У
ПАТРОНЫ БЫСТРОСМЕННЫЕ
КУЛАЧКОВЫЕ ДЛЯ ГАЕЧНЫХ
МЕТЧИКОВ С ЛЫСКАМИ,
ДИАМЕТРОМ от 2,24 до 40 мм

ГОСТ 21827-76

Изменение № 1 ГОСТ 21827—76 Патроны быстросменные кулачковые для гаечных метчиков с лысками диаметром от 2,24 до 40 мм. Конструкция и размеры
Постановлением Государственного комитета СССР по стандартам от 26.02.82
№ 868 срок введения установлен

Черт. 1

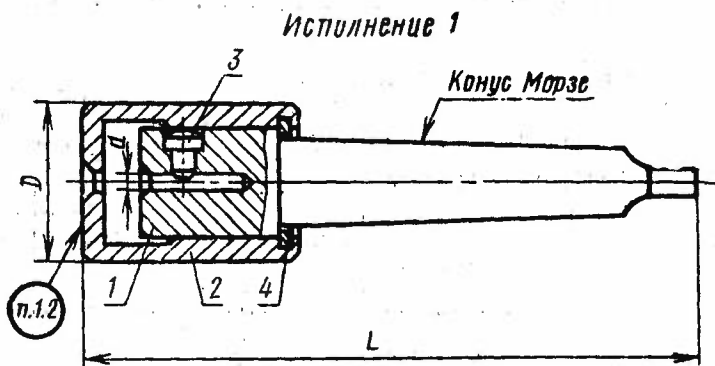
Пункт 1.1. Таблица 1. Заменить ссылку: ГОСТ 13941—68 на ГОСТ 13941—80.

Черт. 2

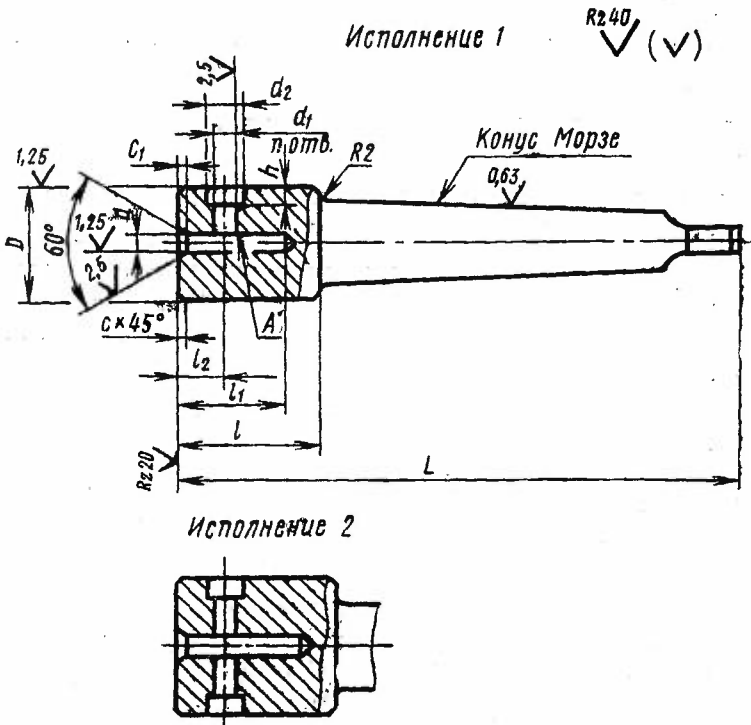
Пункты 2.1, 3.1, 4.1. Таблицы 2—4. Заменить обозначения предельных отклонений: A_3 на H8, X_3 на f9, A_4 на H11, A_5 на H12, X_5 на b12, X_4 на d11, C_3 на h12.

Пункт 2.4. Заменить ссылку и обозначение: ГОСТ 2847—67 на СТ СЭВ 147—75, АТ7 на АТ6.

Пункт 2.5. Заменить слова: «Радиальное биение» на «Допуск радиального биения».

Пункты 2.6, 3.5, 4.5. Заменить обозначения предельных отклонений: A_7 на $H14$, B_7 на $h14$, CM_7 на $\pm \frac{IT14}{2}$.

Пункты 2.7, 3.6. Заменить ссылку: ГОСТ 9791—68 на ГОСТ 9.073—77.

Черт. 3

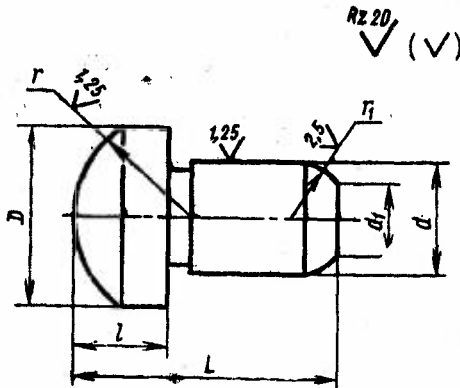
Пункты 3.4. Заменить ссылки: ГОСТ 13941—68 на ГОСТ 13941—80, ГОСТ 13944—68 на ГОСТ 13944—80.

Пункты 3.3, 4.3. Заменить обозначения твердости: HRC 45...50 на HRC_s 46,5...51,5.
